TSB No.	KGR08-14-P050-BL	TSB Type	General	Language	Russian
Distributor		Published	8/7/2008	Modified	
Model	Sorento [BL]-(2002MY)				
Area & Distributor	Asia, Pacific, South America, C.America, West Europe, East Europe, Middle East, Africa				
Gr./Sys./Comp	Fuel System / Fuel Delivery System / Fuel Filter				
Subject	НОВЫЙ ТОПЛИВНЫЙ ФИЛЬТР ДЛЯ ЗАМЕНЫ УСТАНОВЛЕННОГО НА АВТОМОБИЛЯХ SORENTO (BL) 2002-2006 МОДЕЛЬНЫХ ГОДОВ(TSB No. In English : KGE08-14-P050-BL)				
Description

Компоненты топливного фильтра

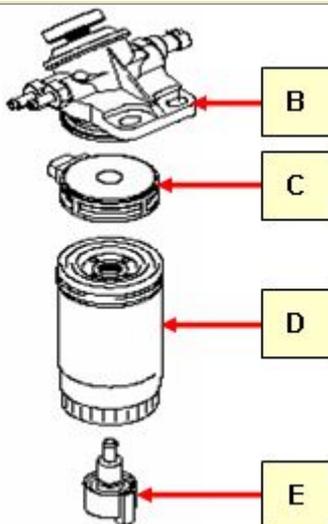
Произошла замена поставщика топливных фильтров, поставляемых на замену установленным на автомобилях SORENTO (BL) 2002-2006 модельных годов с дизельными двигателями А-2,5 л (теперь вместо фильтров BOSCH используются фильтры MAHLE Donghyun).

В этом бюллетене содержатся сведения о новых номерах деталей для компонентов топливного фильтра MAHLE Donghyun, а также о взаимозаменяемости фильтров BOSCH и MAHLE Donghyun.

Наименование детали	Номер детали		Примечания
	Старый (Поставщик: BOSCH)	Новый (Поставщик: MAHLE Donghyun)	
Узел фильтра - топливный			- Для узла топливного фильтра MAHLE Donghyun (поставляемого на замену) создан новый номер детали: #31970-3E10A.
	31970 - 3E000	31970 - 3E10A	
Узел подогревателя	0K2KK - 13482	31923 - 17500	- Узел подогревателя BOSCH продолжает поставляться в качестве запасной части.
Фильтрующий элемент			- При выполнении замены фильтрующего элемента BOSCH на фильтрующий элемент MAHLE Donghyun необходимо также заменять и датчик воды, используя комплект для ремонта 31922-3E10A (см. ниже).
	31922 - 3E000	31922 - 2B900

Датчи кводы - топливный фильтр			- Датчик воды BOSCH продолжает поставляться в качестве запасной части.
	0K2KK - 13484	31921 - 17000	
Фильтрующий элемент и датчи кводы - топливный фильтр	-	31922 - 3E10A (31922 - 2B900 & 31921 - 17000)	- В новый комплект для ремонта 31922- 3E10A входят фильтрующий элемент 31922- 2B900 и датчик воды #31921-17000.

3) Фильтрующий элемент BOSCH (31922-3E000) и датчик воды MAHLE Donghyun (31921-17000) имеют

различную форму и НЕ могут быть собраны вместе. Также НЕ подходят друг другу датчик воды BOSCH (0K2KK-13484) с фильтрующим элементом MAHLE Donghyun (31922-2B900).

Если требуется заменить фильтрующий элемент BOSCH, необходимо также одновременно с ним заменить и датчик воды.

При этом на замену следует использовать ремонтный комплект 31922-3E10A, состоящий из фильтрующего элемента MAHLE Donghyun и датчика воды MAHLE Donghyun.
